改善箇所説明図

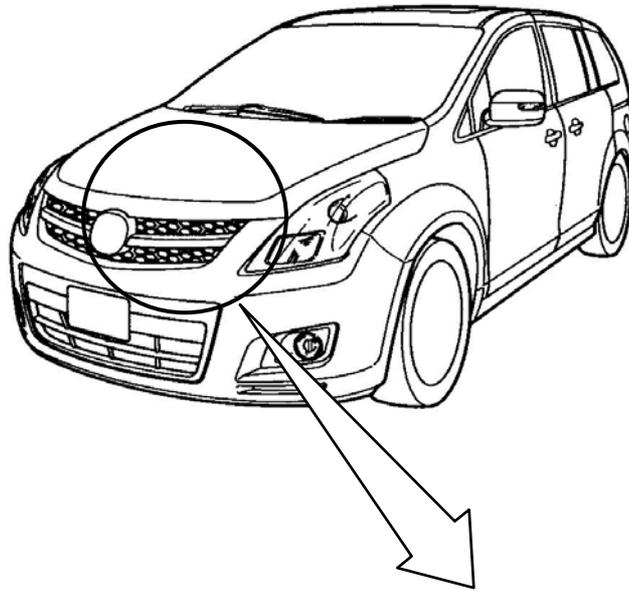
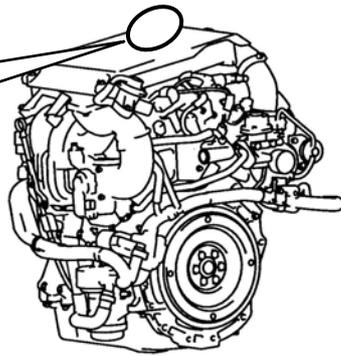
基準不適合発生箇所

エンジンの搬送工程における作業が不適切なため、作業中にオイルフィルターキャップを緩めてしまったものがある。そのため、そのままの状態で使用を続けると、高負荷運転時に当該キャップ部からオイルが飛散し、最悪の場合、火災に至るおそれがある。

改善の内容

全車両、オイルフィルターキャップの締め付け状態を点検し、緩んでいる場合は確実に締め付ける。また、オイルが漏れている場合は、洗浄及び部品交換の処置をする。

識別：エンジンルーム右側にあるNo. 3エンジン・マウント・スタッド・ボルト(室内側)の頭に黄色ペイントを塗布する。
